パブコメ意見一覧（WEB 投稿）

「中国電力株式会社島根原子力発電所 2号機の発電用原子炉設置変更許可申請書に関する審査書案」に対する意見提出用紙

中国電力株式会社島根原子力発電所2号炉の発電用原子炉設置変更許可申請書
に関する審査書案に対する科学的・技術的意見書住所
氏名
連絡先 tel
fax
e-mail意見提出箇所 (154 ページ) Ⅲ-10 安全施設(第12条関係)
__全 20__ ページ

図は、 Deshmukh, S. et al. "Reactor Water-Level Anomaly" Trans. Am. Nucl. Soc. Vol.72 (1995) p.229 から転載。

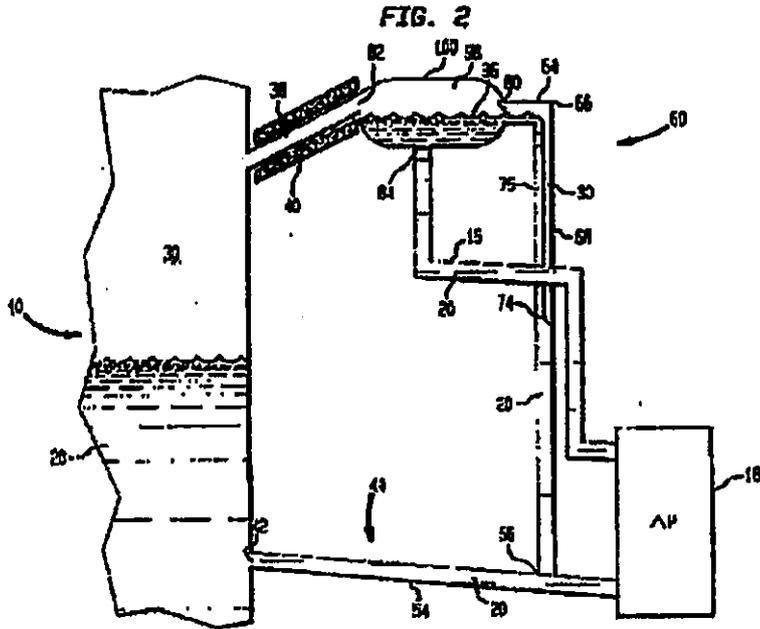
非凝縮性ガスの泡立ちの原因として、戻り水と、蒸気の上昇流との反応による、非凝縮性ガスの濃縮 (基準器側の水で非凝縮性ガスが飽和状態となる) プロセスの発表も行われた (下図)。

溢れた戻り水が炉に近づくと温度上昇で非凝縮性ガスの飽和限界が低下 (ビールは冷やして飲む) し蒸発する。そのガスを炉内からの水蒸気が基準面器へ引きずり込む、結果、基準面器上部空間が非凝縮性ガスで目一杯となり、基準面器側の全ての水に、非凝縮性ガスが飽和限界で溶け込む。

潜涵病の原理による急減圧時の泡は、基準面器内の水を炉へ押し出し溢す。炉圧が上昇に転じて、こぼれた水は元に戻らず、誤表示 (危険を隠す) を継続する。なを、非凝縮性ガスとは、 γ 線が水を分解し生成した水素と酸素。

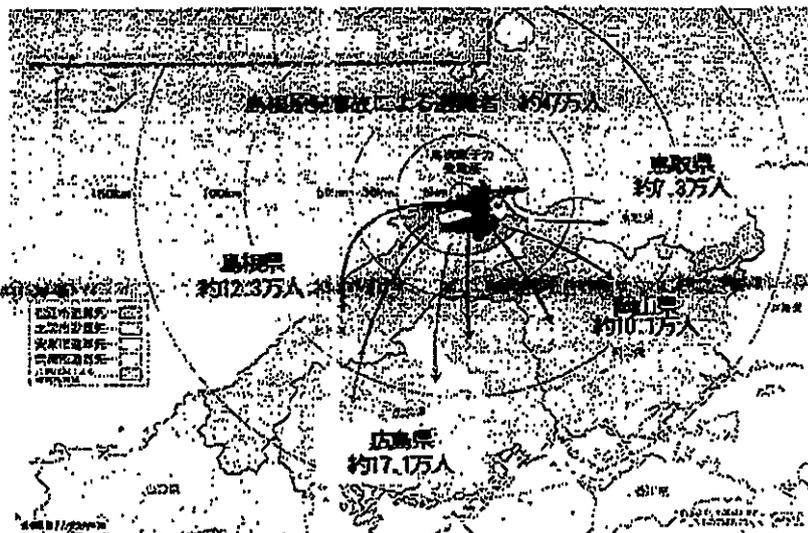
島根原発でも1000ガルを超える評価を加味するとなると、この820ガルが十分とはいえないと考えます。最近の地震から見てみると、1872年浜田地震M7.0、2018年島根県西部地震M6.1 最大加速度では、2016年鳥取県中部地震M6.6で1494ガル、2000年鳥取県西部地震でM7.3で1142ガル、柏崎刈羽原発をおそった2007年の新潟県中越沖地震はM6.8で1018ガルになっています。

これだけみても、到底820ガルで良しと、することはできないと考えます。何故820ガルにしたかと考えてみます。私は小型の火力発電所のプラント設計を担っていたことがありますが、その時、設計変更があつてとれただけの最大数値でもつか検討した時に、安全係数をぎりぎりにして対応できるとの修正計算で可能との結論を出したことがあります。つまり島根2号機の基準地震動が再計算され、その可能ぎりぎりの数値が820ガルだったのだと結論することができます。

近隣の過去、将来起こるであろう地震の基準地震動で行われていないことが推測されます。もう一度、起こりうる最大基準地震動を設定し、再計算して原子炉が耐えられるかの検討をするべきです。

図. 4 島根原発 1~3 号機の比較

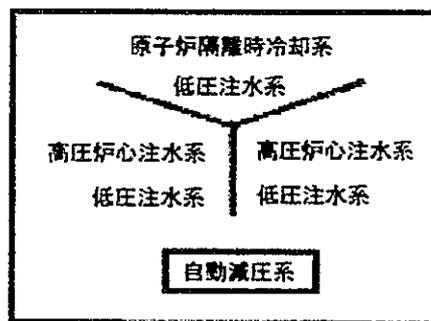
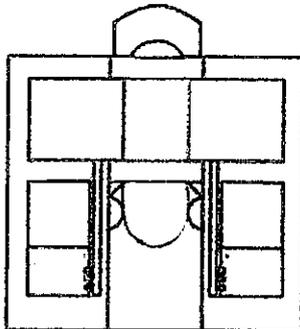
- ② 島根 2 号機 (BWR-5 まほうびん型)

高圧注水系は 1 系統

図. 7 低圧注水系 (LPCI) (3本の太い線)
(破線は、LPCS を示す)

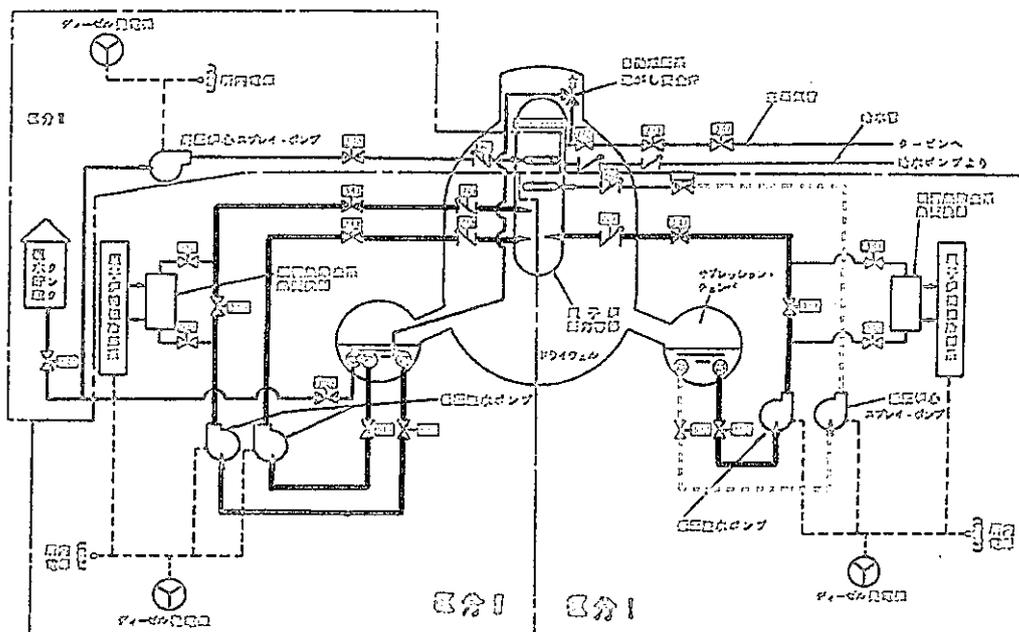
図7で、破線で示すのが、先に述べた、低圧炉心スプレイ系であって、3本の太い線で示すのが、低圧注水系である。低圧炉心スプレイ系が燃料棒の上から、炉の中心（シュラウド内部）へ注水するのに比べ、低圧注水系では、シュラウドの外に注水する。福島第一事故では再循環ポンプが停止してしまい、シュラウド外部への注水では、炉心に水が届かなかった可能性がある（再循環ポンプの封水系からの復水器への逆流）。

先述の様に、スクラムをかけ、主蒸気隔離弁を閉じてすぐには低圧系を使う事ができない。フィードアンドブリードと言う手法（BWR 関係者はめったに口にしない）が存在するが、一時間当たり 55℃の制限から急減圧をかける事が出来ない。SRV を開いて減圧させる為には、高圧注水系が是非とも必要となる。

図. 9 高圧注水系が ECCS 全体に占める位置 区分Ⅲ(ハッチング部分)で、ポンプは1台

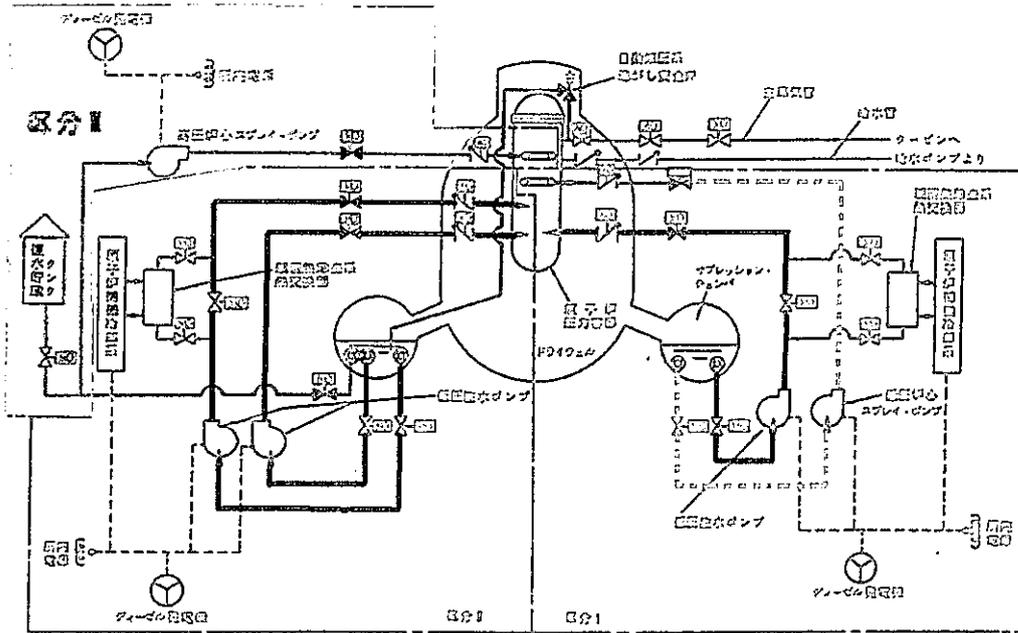
島根2号機では、高圧注水系が、一系統しか存在しておらず、福島第一で津波の到来前の状況となった場合に、高圧スプレイ・ポンプの単一故障が起こると、炉への注水手段を失ってしまう。これは、許可基準規則第十二条第二項に違反している事の、重大さを物語っている。

高圧注水系のポンプは、一台のみであり、新規制基準に不適合である。

島根 2 号機の高圧注水系は、許可基準規則第 12 条第 2 項に不適合であり、核原料物質、核燃料物質及び原子炉の規制に関する法律第四十三条の三の六により、設置変更を許可する事が出来ない。 よって、同機の設置変更許可申請を却下するとの決定を求める。
